# 美浜発電所原子力防災訓練における 問題点・課題等の整理 (訓練3週間後面談)

2023年3月  
原子力事業本部 安全・防災グループ  
美浜発電所 安全・防災室

# 重要課題 COP発行時のトラブル対応について

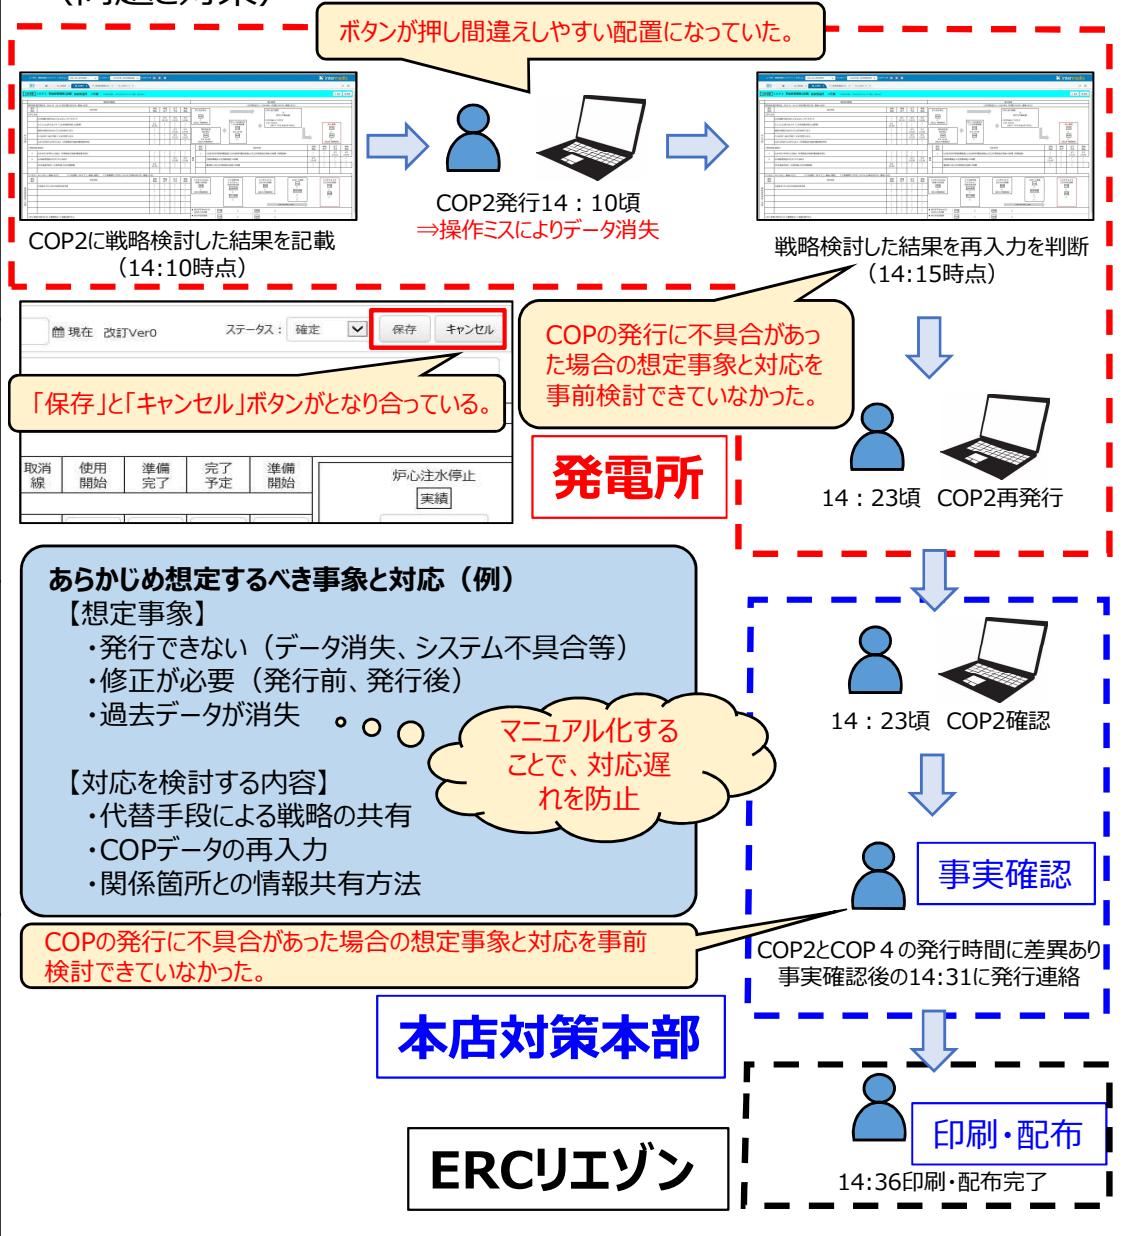
COP2により、発電所内外に事象収束戦略を共有しているが、2回目のブリーフィングに向け入力を行ったのち保存する際に入力内容が消失する事象が発生した。その後速やかに再入力を行い共有を行ったが、発電所内外への情報共有の即時性が損なわれる可能性があった。

また、上記COPについて、ERC配布完了までに20分以上を要した。COPの配布が迅速に行われないことで、即応センターとERCプラント班との間の情報共有の即時性が損なわれる可能性がある。

COPの作成が遅延した場合やシステムトラブル発生時において迅速に対応できるよう、情報共有の仕方等を具体的にまとめた対応マニュアルを作成する必要がある。

また、発電所でのCOPの発行からERCリエゾンによる配布が迅速に行われるよう情報伝達の仕組みを改善する必要がある。

- 14:10発行のCOP2をシステム登録する際に、ボタンの押し間違えによりデータが消失した。消失データの検索およびCOP2の再作成・再発行・システム登録に時間を要した。
- COP2の再作成・再発行は14:15に行われたため、14:10に発行した設備状況を示すCOP4と発行時刻が異なっていた。そのため、ERCリエゾンはERC側へ連絡してよいものかどうかの確認に時間を要した。

- ボタンの押し間違え防止策としてシステム改修を検討する。
- COP作成時にこまめに「一時保存」することをマニュアルに記載する。

- あらかじめ想定るべき事象と対応を事前検討し、マニュアルに反映する。

# 重要課題 ERCプラント班への手書き帳票の共有タイミングについて

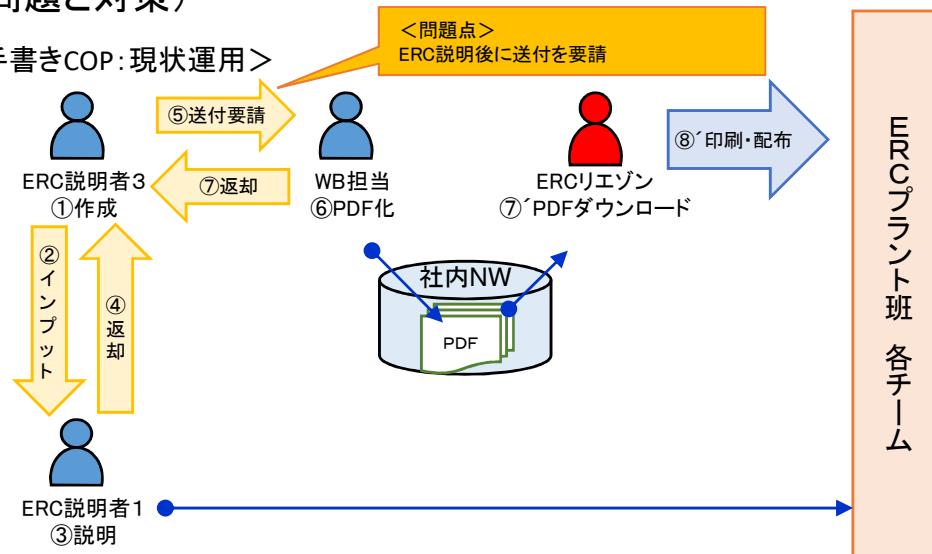
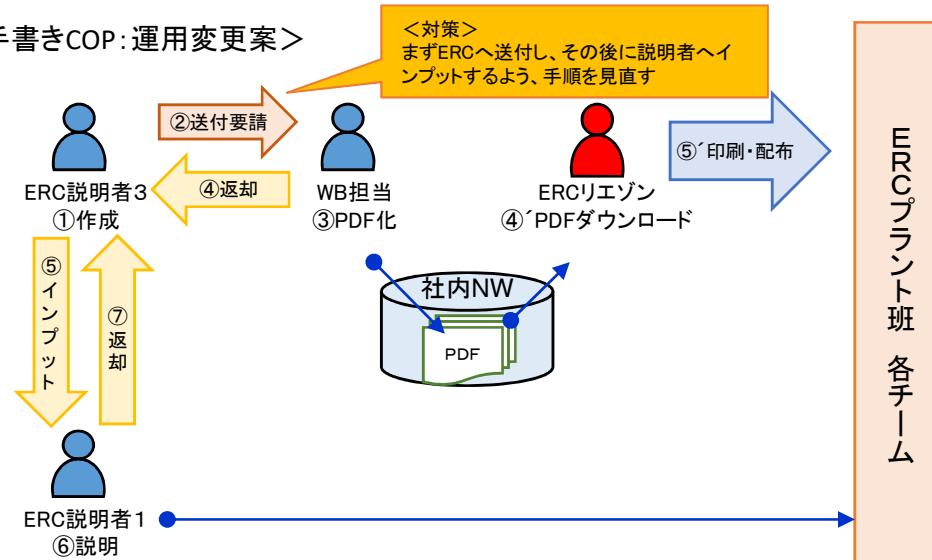
COPを活用した事故収束戦略の説明について、一部ERCプラント班の手元へ届く前に、書画に投影しながら口頭で説明を実施した。その結果、限られた時間において十分に戦略を伝達できなかった。

情報共有の「即時性」を考慮し、ERCプラント班への送付前に書画装置を用いての口頭説明を実施したものであるが、COPがERCプラント班の手元にない状態では、戦略の写し書き等に時間を要し、却って情報共有の迅速性が損なわれる結果となった。

書画投影しながらの口頭説明では迅速な情報共有が困難であるCOP（手書き含む）については、ERCプラント班が迅速に内容が理解できるよう、確実に手元に届いてから説明を実施する必要がある。

手書きCOPについては、ERCプラント班への説明後にスキャンデータを送付する手順となっていたため、説明時に手元に届けることができなかった。

手書きCOPは説明前にERCプラント班へデータを送付するよう、手順を見直す。

なお、手書きCOPのERCへの送付・配布には3分程度しかかっておらず、これによる情報共有の即時性への影響は軽微と考える。
